# ÚZEMNÍ PLÁN MĚSTA BRNA

Textová část Odůvodnění

Kapitola 19 Vyhodnocení připomínek

Souhrn podání SP9 *(bez osobních údajů)*

#### IV. Přílohy

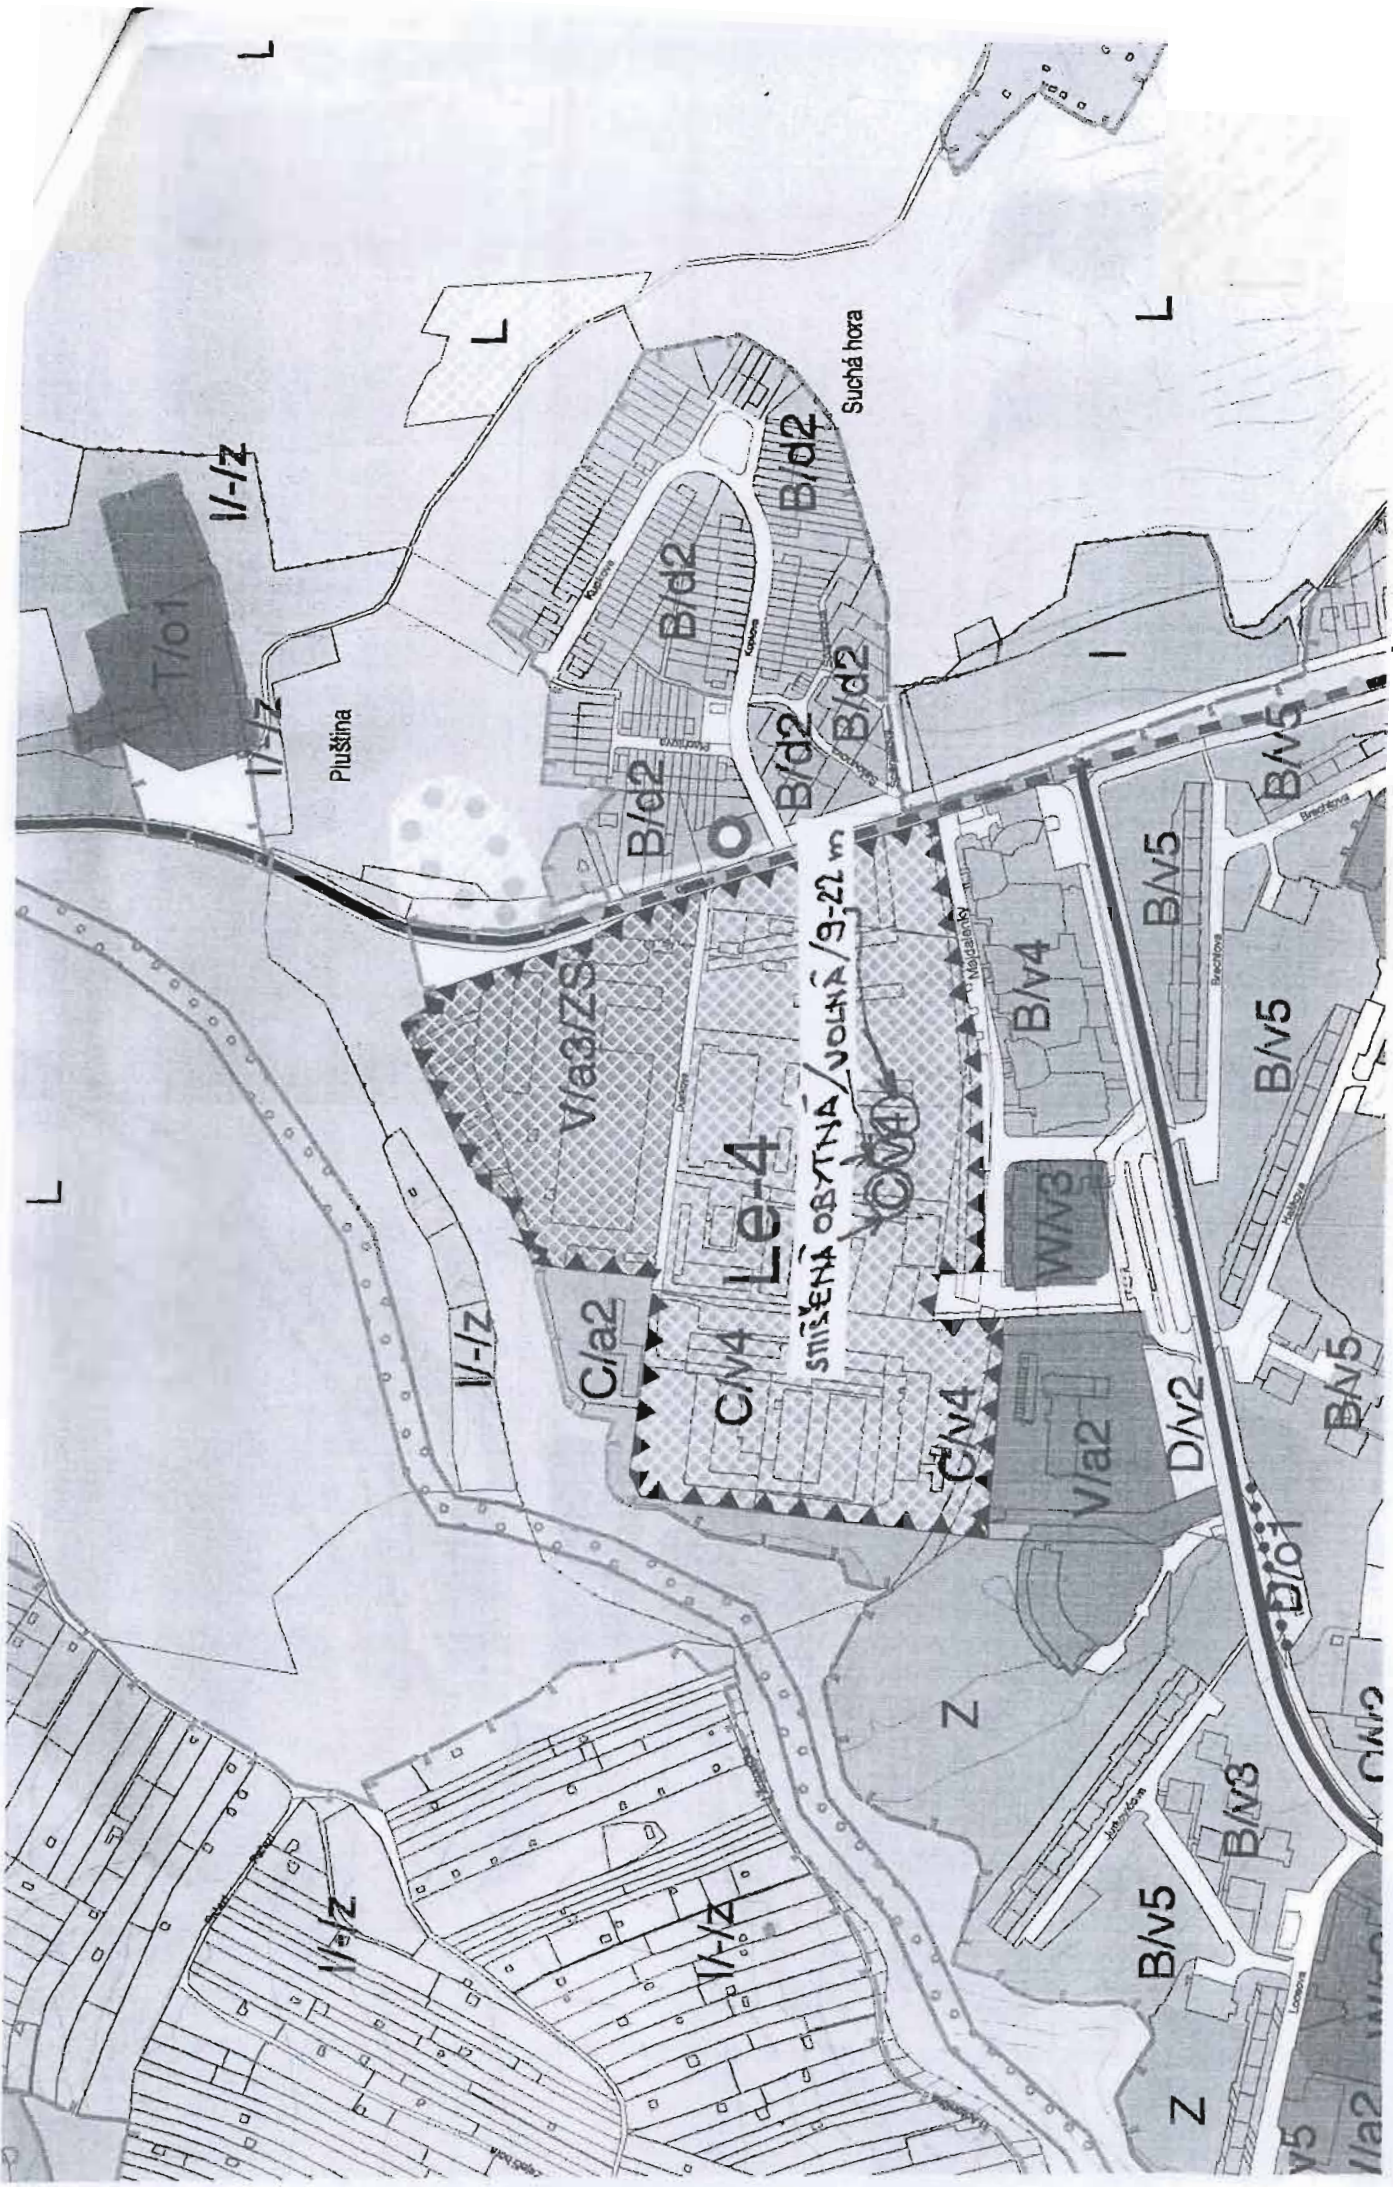
V obytném souboru Nové Majdalenky byly bytové domy umístěny a postaveny **v rozporu se stavebními předpisy i s územně plánovací dokumentací**. Tím došlo až k sedminásobnému přetížení území z důvodu překročení platných limitů využití území stanovených Územním plánem města Brna (v regulativu IPP – index podlažních ploch). Skutečné zatížení území plochou podlažnosti (a tedy i objemem stavební hmoty) dosahuje i hodnoty 4,2. Platný Územní plán města Brna však stanoví pro předmětné území hodnotu IPP pouze ve výši 0,6. K podání je přiložen výkres s výpočtem regulativů IPP ve skutečné výši

plochou podlažnosti (a tedy i objemem stavební hmoty) dosahuje i hodnoty 4,2. Platný Územní plán města Brna však stanoví pro předmětné území hodnotu IPP pouze ve výši 0,6. K podání je přiložen výkres s výpočtem regulativů IPP ve skutečné výši v obytném souboru Nové Majdalenky. Nedostatek dětských hřišť a občanské vybavenosti v lokalitě je konstatován i architekty-urbanisty v Územní studii s regulačními prvky Lesná, která je veřejně dostupná na webových stránkách Magistrátu města Brna.
